改善箇所説明図

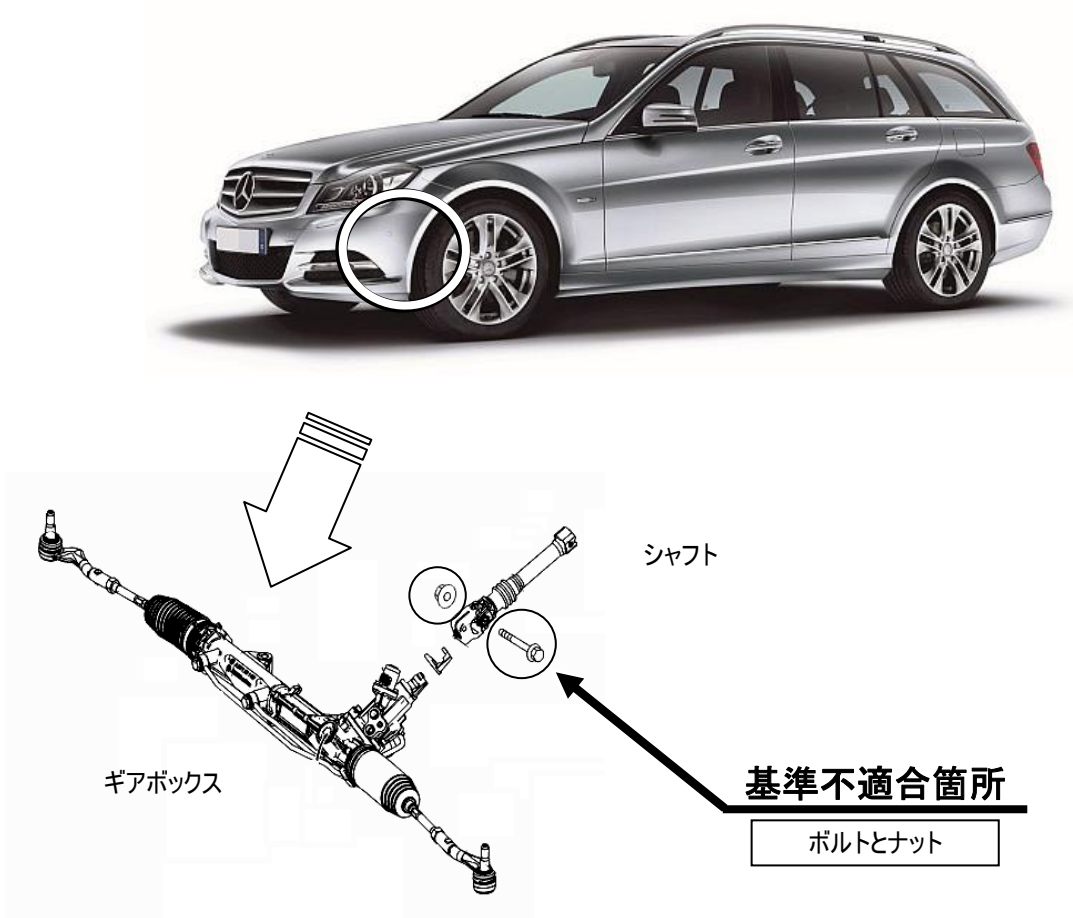
注: は締付けトルクを点検し、トルクが不足している場合は新品に交換する部品を示す

かじ取装置において、製造時の作業管理が不適切なため、ギヤボックスとステアリングシャフトを締結するボルトとナットを適正なトルクで締め付けていないものがある。そのため、走行時の振動等によりナットが緩み、脱落し、最悪の場合、操舵不能となるおそれがある。

全車両、ボルトとナットの締付トルクを点検し、トルクが不足している場合は、ボルトとナットを新品に交換する。また、シャフトとギヤボックスに損傷等がある場合は、損傷したものを新品に交換する。
